ZESTAW ODPOWIEDZI NR 8

Dotyczy postępowania nr 41/PN/2022 na wybór Wykonawcy dokumentacji wykonawczej oraz wykonania na jej podstawie w ramach generalnego wykonawstwa w formule „zaprojektuj i zbuduj” budynku biurowego z garażem podziemnym przy Al. Prymasa Tysiąclecia 83 w Warszawie wraz z uzyskaniem ostatecznej decyzji pozwolenia na użytkowanie

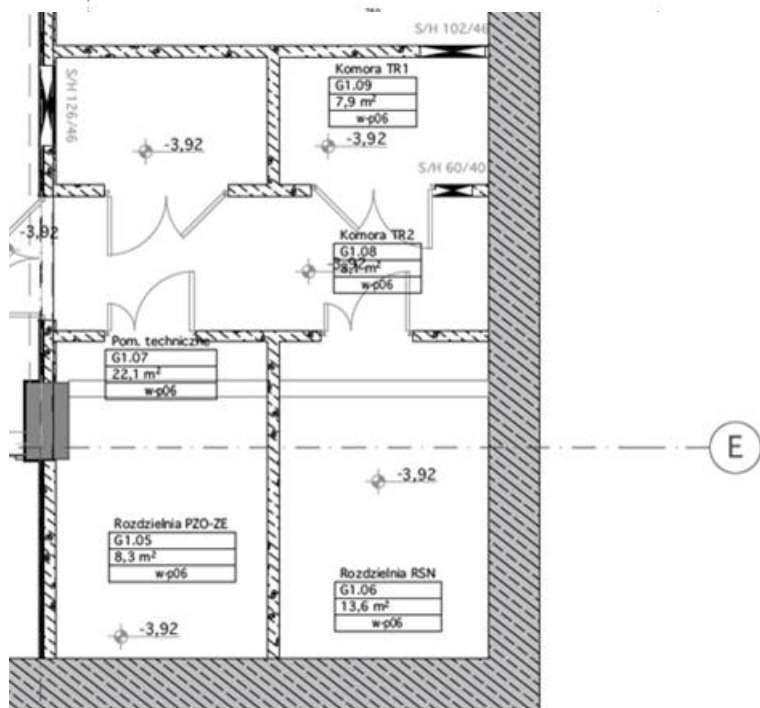
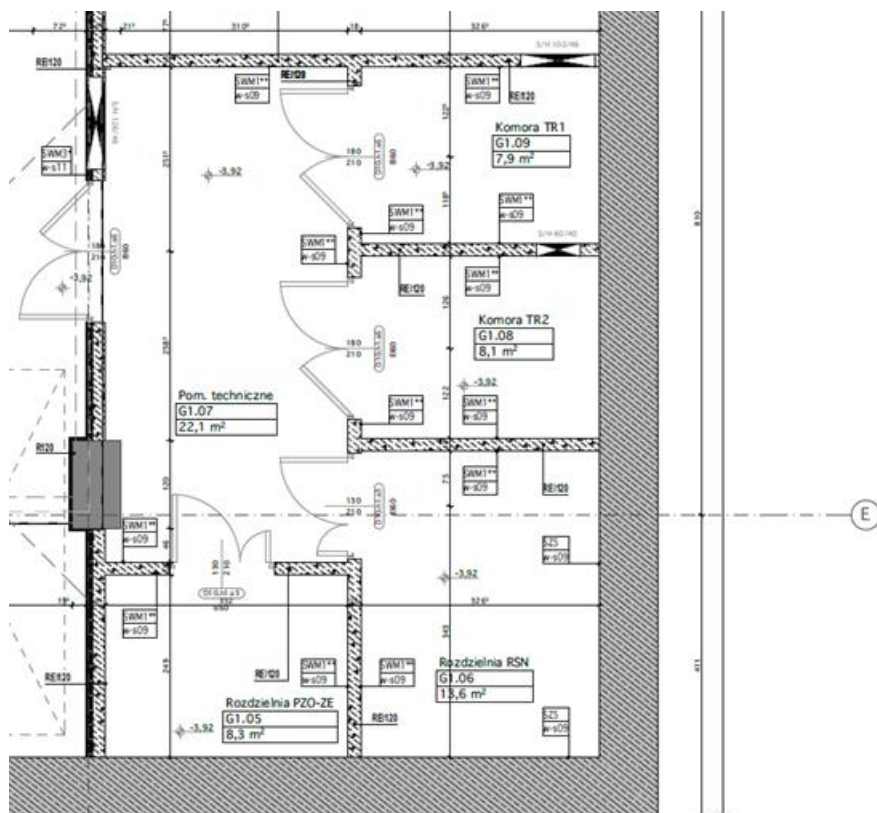
Zgłaszamy rozbieżność w układzie pomieszczeń między rzutami architektury (poziom -1), a rzutem posadzek (poziom -1). Prosimy o wskazanie, który układ pomieszczeń jest prawidłowy. Poniżej zrzuty ekranu

Zamawiający wyjaśnia, że właściwy układ pomieszczeń został przedstawiony się na rzutach architektonicznych.

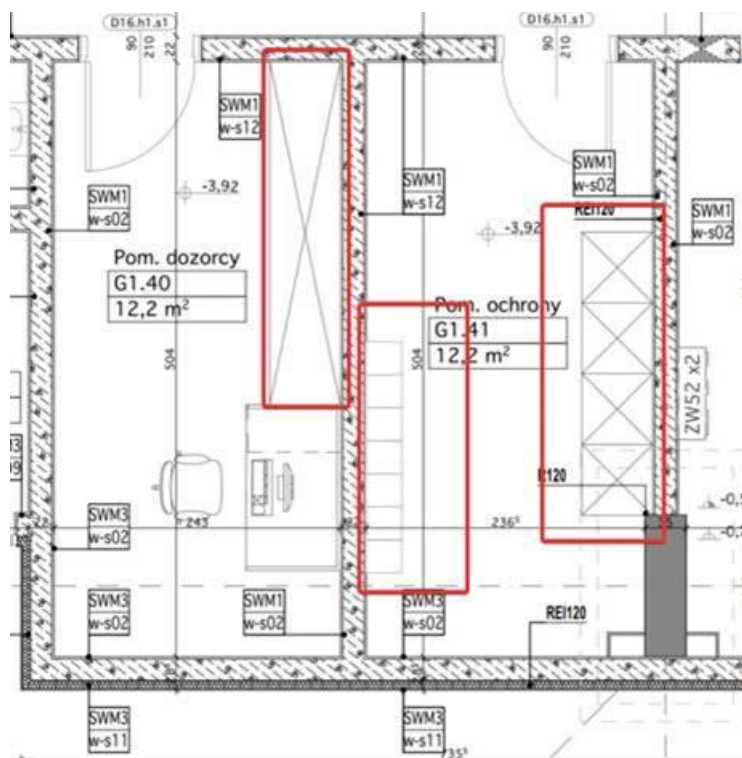
W nawiązaniu do poniższych odpowiedzi z poprzedniej procedury przetargowej, prosimy o doprecyzowanie i przedstawienie wymagań jakie Państwo stawiają w stosunku do wyposażenia meblowego (wymiary, przykładowy producent). Ile należy przyjąć szafek ubraniowych? Czy mają być takie jak w przypadku szatni męskiej i damskiej (prod. Atepa)?

Dodatkowo na rzutach oznaczona następujące elementy, które zakresem i swoimi gabarytami nie odpowiadają wskazanym elementom do wyceny:

Zamawiający wyjaśnia, że Wykonawca w projekcie wykonawczym powinien zaprojektować wymienione wyposażenie na podstawie rzutów architektonicznych i wytycznych BREEAM.
